NOTICE VALANT RAPPORT DE PRESENTATION

Modification du SPR de Cayenne

Version de juin 2026 pour arrêt

I.1 - Objet de la procédure de modification de l'AVAP de Cayenne

Carte 3: Localisation du site objet de la procédure de modification du SPR sur le plan de zonage du SPR de la ville de Cayenne / Règlement écrit du SPR de la ville de Cayenne

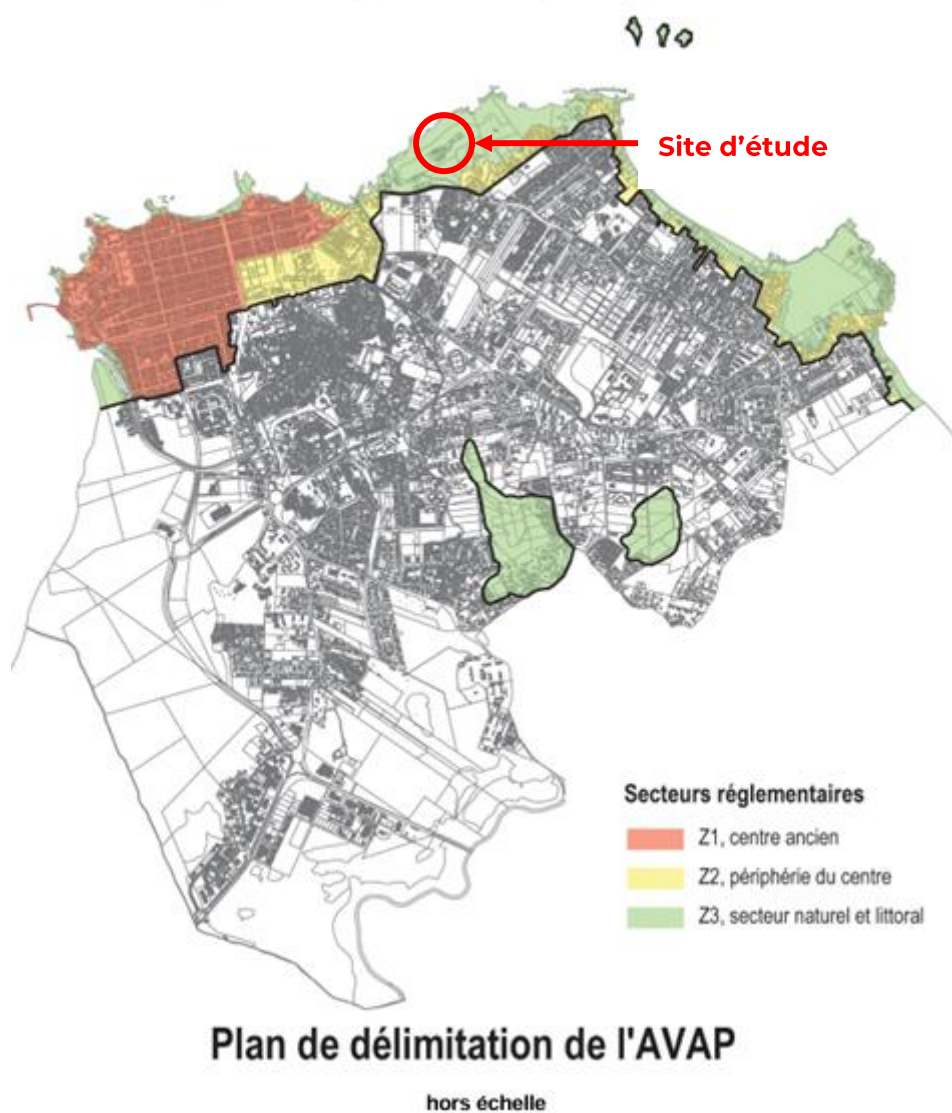
Le site objet de la procédure de modification du SPR est localisé en Z3. D'après le règlement écrit du SPR, « la vocation du secteur paysager Z3 est de préserver son caractère naturel et paysager en bord de mer et sur les monts. Afin de préserver ces paysages, seules peuvent être autorisées les extensions raisonnées des bâtiments existants, à condition de leur intégration parfaite au site ».

- **Le projet prévu au droit du site prévoit l'implantation de nouvelles constructions, ce qui n'est actuellement pas autorisé en Z3.**

- **Le projet prévu au droit du site prévoit l'implantation de nouvelles constructions en R+3. Le règlement 1.2.6 peut donc être limitante.**

- **Le projet prévu au droit du site prévoit l'implantation de nouvelles constructions, ce qui n'est actuellement pas autorisé en Z3.**

Le règlement écrit du SPR doit donc être modifié pour permettre la réalisation du projet.
